Shearwater Teric 韌體發行說明

版本19 2021年7月26日

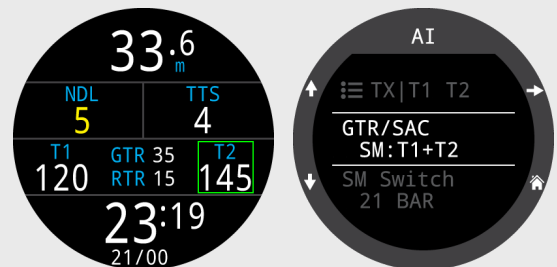
添加了側掛模式。

側掛模式的不同點包含：

- 提示更換氣瓶的提醒指示器。
- SAC和GTR的計算是基於兩個氣瓶的總氣體量。氣瓶大小必須相同。

添加了一個RTR（剩餘的冗餘時間）顯示選項。這是僅對壓力較低的一個氣瓶計算的GTR（即假設壓力較高氣瓶丟失情況下的GTR）。

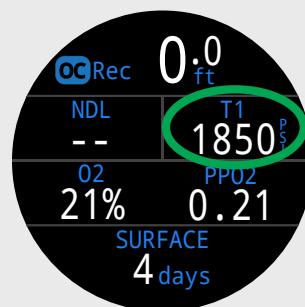
在OC Rec標準佈局中，可使用備用顯示替代TTS的顯示位置（右上）。
